SECRETARIA DE ENERGIA

RESPUESTA a los comentarios recibidos al Proyecto de Norma Oficial Mexicana NOM-001-SEDE-2012, Instalaciones Eléctricas (Utilización), publicado el 27 de julio de 2012.

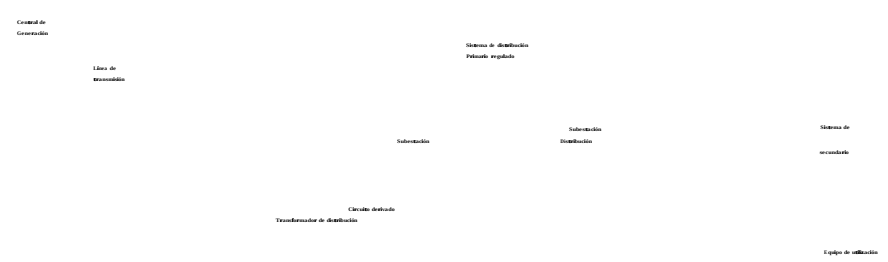
94.	100	Roberto Ruelas Gómez Empresa: Ruel SA de CV (Ingeniería Eléctrica). Cargo: Unidad de Verificación de Instalaciones Eléctricas Fecha de recepción: 31/07/2012	Tipo de comentario Técnico Dice Caja de corte (baja tensión): Envolvente diseñada para montaje superficial que tiene puertas abatibles o cubiertas superficiales sujetas en forma telescópica a las paredes de las cajas. Debe decir Comentario La sugerencia es eliminar la definición ya que no se usa ese término en parte alguna del Proyecto de norma.	PROCEDE Se modifica para quedar como sigue: Caja de desconexión (baja tensión): Envolvente diseñada para montaje superficial que tiene puertas abatibles o cubiertas superficiales sujetas en forma telescópica a las paredes de las cajas.

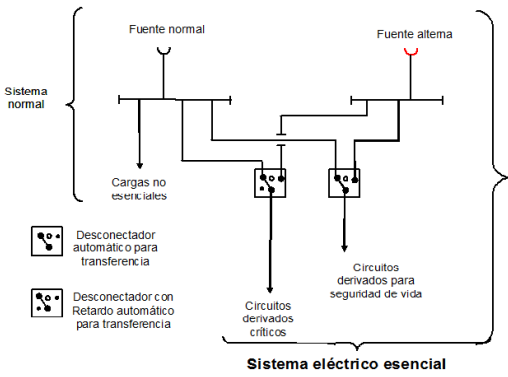
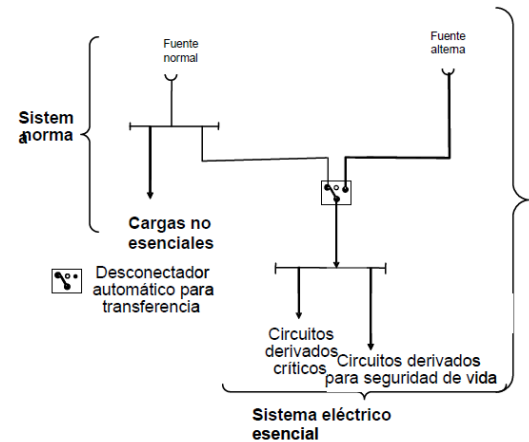
846.	517-34	Secretaría de Salud Fecha de Recepción: 24/09/2012	Dice 517-34. Conexión del sistema de equipo a la fuente alterna de energía. El sistema de equipo debe estar instalado y conectado a la fuente alterna de energía, de tal manera que el equipo descrito en 517-34 (a) se restablezca automáticamente en operación en un intervalo de tiempo apropiado, después de energizar al sistema de emergencia. Estos arreglos también proveen la conexión posterior del equipo descrito en 517-34 (b). Debe Decir 517-34. Conexión del sistema de equipos a la fuente alterna de energía. El sistema de equipo debe ser instalado y conectado a la fuente alterna de energía, de tal manera que el equipo descrito en 517-34 (a), sea puesto automáticamente en operación en intervalos de tiempo apropiados, en seguida de la conexión a la fuente alterna de energía del sistema de emergencia. Estos arreglos también deben prever la conexión subsecuente del equipo descrito en 517-34 (b) a la fuente alterna de energía. En el caso de instalar un solo desconector de transferencia de acuerdo con la ~~sección~~ 517-30 (b) (4) Figura, 517-30 (a), la conexión del sistema de equipos se efectúa en el mismo instante que el sistema de emergencia. Comentario Mejorar entendimiento	NO PROCEDE Se modifica para quedar como sigue: 517-34. Conexión del sistema de equipo a la fuente alterna de energía. El sistema de equipo debe estar instalado y conectado a la fuente alterna de energía, de tal manera que el equipo mencionado en el inciso (a) siguiente, se restablezca automáticamente en operación en un intervalo de tiempo apropiado, después de energizar al sistema de emergencia. Esta configuración también debe proporcionar la conexión posterior del equipo descrito en el inciso (b) siguiente.

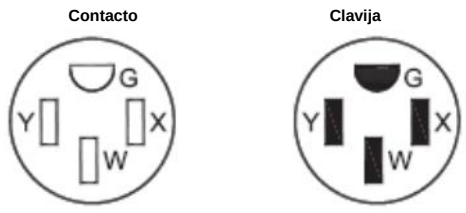
985.	518-2a	Ing. Jorge Ugalde Olloqui Empresa: Particular Fecha de Recepción: 23/10/2012	Dice Debe Decir Agregar: Excepción. INDEPENDIENTEMENTE DE LA CANTIDAD DE OCUPANTES: - Estudios de televisión o audio en transmisión de señal. - Oficinas con espacio abierto, sin compartimentación. - Salas atendidas de equipamiento de tecnología de la información. - Salas de contacto y atención telefónica. - Salas de monitoreo de cámaras de seguridad. Comentario - Estos sitios de reunión tienen una importancia operativa y de seguridad. - Deberían de estar equipados con sistemas de emergencia para seguridad de vida, evacuación y operación normal.	NO PROCEDE La propuesta queda fuera del alcance de este proyecto.

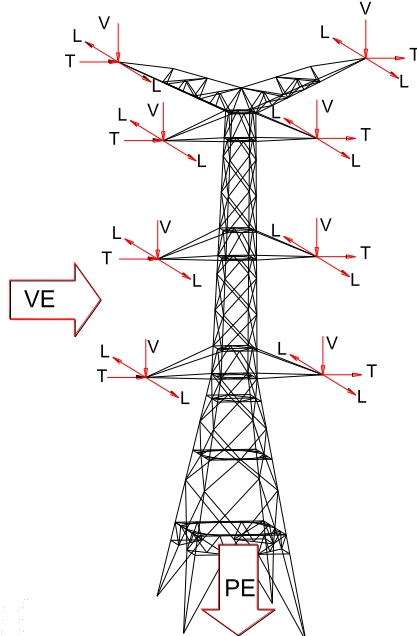
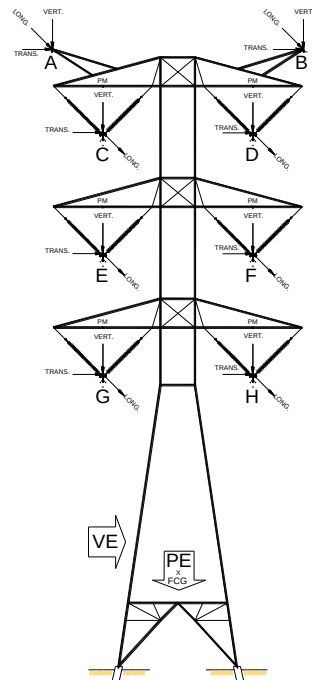
1180.	922-1	Ing. Abel Aragón Empresa: CFE Fecha de Recepción: 24/10/2012	Dice Claro básico (regla). Es el promedio de una serie de claros con diferentes longitudes entre remates, se utiliza como base para calcular las flechas y tensiones del conductor. La definición puede ocasionar errores en la determinación de este claro, pues el promedio de la serie de claros es la suma de los claros dividido entre el número de claros y la fórmula para determinar este claro es la siguiente:	NO PROCEDE En esta sección se establecen las condiciones mínimas de seguridad. 1.1 Objetivo 1.1.1 El objetivo de esta NOM es establecer las especificaciones y lineamientos de carácter técnico que deben satisfacer las instalaciones destinadas a la utilización de la energía

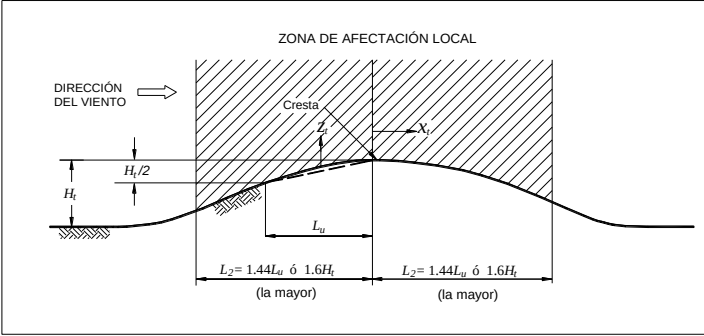
1188.	922-83	Ing. Gonzalo Mendoza Empresa: CFE Fecha de Recepción: 24/10/2012	Dice 922-83. Cálculo de cargas mecánicas. Las líneas aéreas deben cumplir con los valores de la siguiente tabla, que corresponden a condiciones meteorológicas mínimas de diseño para las diferentes zonas de carga mecánica (ver mapa de la Figura 922-82). .../... Para altitudes mayores a 2500 metros, debe investigarse respecto a depósitos de hielo en cables y estructuras. Para cualquiera de las zonas (excepto la Zona I), pueden considerarse los espesores de hielo de la Zona I, con una temperatura de -5 °C. El peso del hielo se considera de 913 kilogramos por metro cúbico Debe Decir 922-83. Cálculo de cargas mecánicas. Las líneas aéreas de sub transmisión deben cumplir con los valores de la siguiente tabla, que corresponden a condiciones meteorológicas mínimas de diseño para las diferentes zonas de carga mecánica (ver mapa de la Figura 922-82/..... Para altitudes mayores a 2500 metros, debe investigarse respecto a depósitos de hielo en cables y estructuras. Para cualquiera de las zonas (excepto la Zona I), pueden considerarse los espesores de hielo de la Zona I, con una temperatura de -5 °C. El peso del hielo se considera de 913 kilogramos por metro cúbico El cálculo de cargas mecánicas para líneas aéreas de transmisión debe satisfacer los siguientes requisitos: A) Disposiciones generales Este apartado aplica para estructuras de celosía autosoportadas, de retenidas, postes troncocónicos, postes de concreto y madera instalados en líneas aéreas de transmisión, tipifica los lineamientos técnicos y consideraciones básicas para el cálculo de solicitaciones mecánicas utilizadas en el diseño estructural. En el diseño de la estructura y en función de su uso mecánico se deben considerar los siguientes tipos de carga: • Cargas debidas a la masa propia de los componentes de la línea de transmisión • Cargas debidas a los eventos climáticos, como es el viento, presencia de hielo en estructura y cables y temperaturas extremas. • Cargas de maniobras durante la construcción • Cargas por mantenimiento En el diseño de líneas de transmisión aéreas, las cargas pueden clasificarse en las tres categorías siguientes: (a) Cargas debidas a eventos climáticos o cualquier carga derivada de dichos eventos, que sean dominantes para la confiabilidad de la línea durante el periodo de vida esperado. Estas cargas pueden dividirse a su vez en: • Cargas de viento • Cargas de hielo sin viento • Cargas de hielo con viento (b) Cargas relacionadas con los requisitos de seguridad (carga de contención de fallas de componentes). Estas cargas	NO PROCEDE En esta sección se establecen las condiciones mínimas de seguridad.

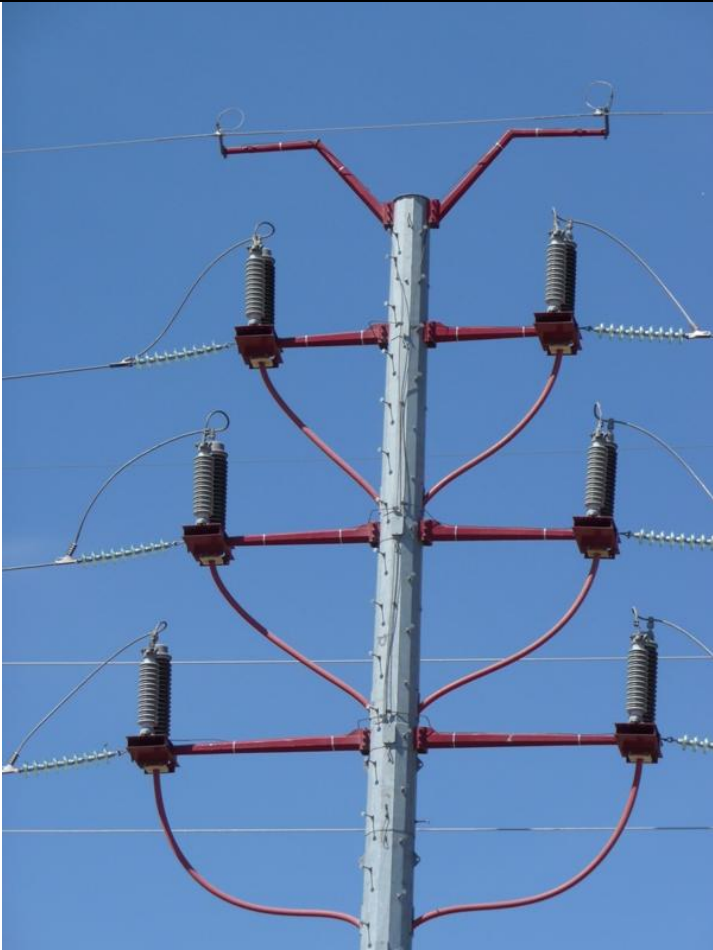
1198.	923-3.	Ing. Gonzalo Mendoza Empresa: CFE Fecha de Recepción: 24/10/2012	Dice TABLA 923-3(f)(1).- Separación mínima entre cables eléctricos y de comunicación propia del suministrador dentro de un mismo registro, pozo o bóveda <table border="1"><thead><tr><th>Tensión entre fases kV</th><th>Separación metros</th></tr></thead><tbody><tr><td>Hasta 15</td><td>0.15</td></tr><tr><td>Más de 15 hasta 50</td><td>0.23</td></tr><tr><td>Más de 50 hasta 120</td><td>0.30</td></tr><tr><td>Más de 120</td><td>0.60</td></tr></tbody></table> Debe Decir TABLA 923-3(f)(1).- Separación mínima entre cables eléctricos y de comunicación propia del suministrador dentro de un mismo registro, pozo o bóveda <table border="1"><thead><tr><th>Tensión entre fases kV</th><th>Separación metros</th></tr></thead><tbody><tr><td>Hasta 15</td><td>0.15</td></tr><tr><td>Más de 15 hasta 50</td><td>0.23</td></tr><tr><td>Más de 50 hasta 400</td><td>0.30</td></tr></tbody></table> Comentario - El requerimiento de una separación de hasta 0,60 m es demasiado en las instalaciones subterráneas de alta tensión mayores a 50 kV, dado el dimensionamientos de las obras civiles tales como registros, túneles y galerías. Consideramos que con 0.30 cm de separación para proyectos de alta tensión hasta 400 kV es más que suficiente dados las obras que	Tensión entre fases kV	Separación metros	Hasta 15	0.15	Más de 15 hasta 50	0.23	Más de 50 hasta 120	0.30	Más de 120	0.60	Tensión entre fases kV	Separación metros	Hasta 15	0.15	Más de 15 hasta 50	0.23	Más de 50 hasta 400	0.30	NO PROCEDE En esta sección se establecen las condiciones mínimas de seguridad.
